改善箇所説明図

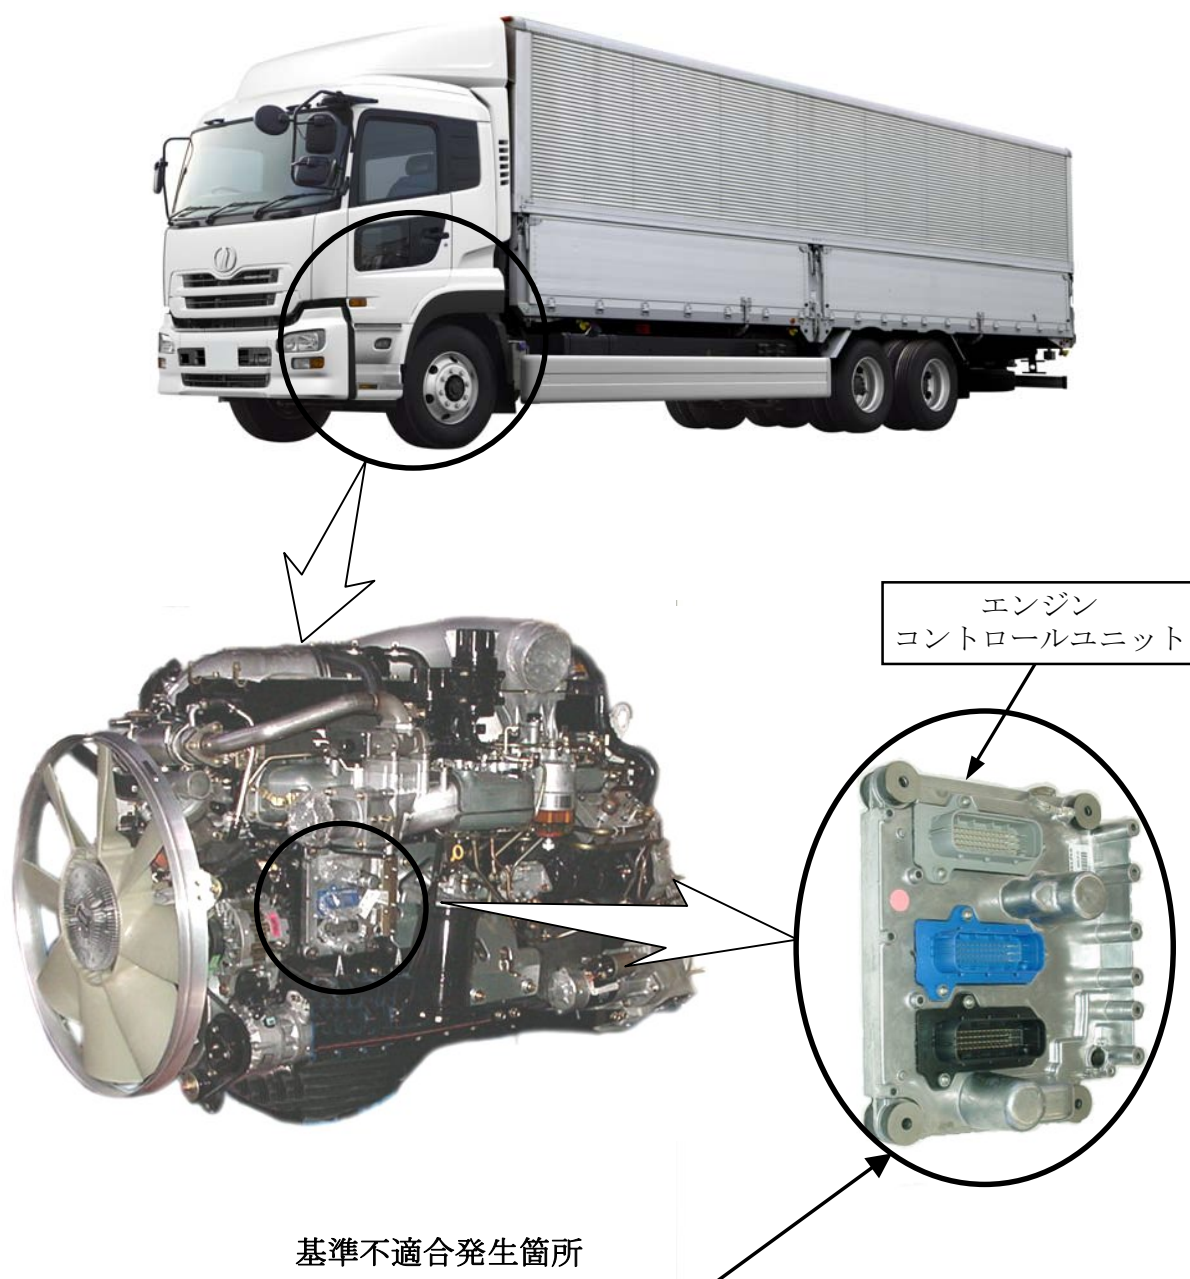
エンジンコントロールユニット内部の電子基板の半田付けが不適切なため、半田部が剥離して断線し、トランジスタが破損するものがある。そのため、燃料噴射用電源のヒューズが熔断して燃料が噴射されず、エンジンが停止し、再始動ができなくなるおそれがある。

全車両、エンジンコントロールユニットを良品と交換する。

識別：エンジンコントロールユニット本体の突起部に、白色ペイントを塗布する。
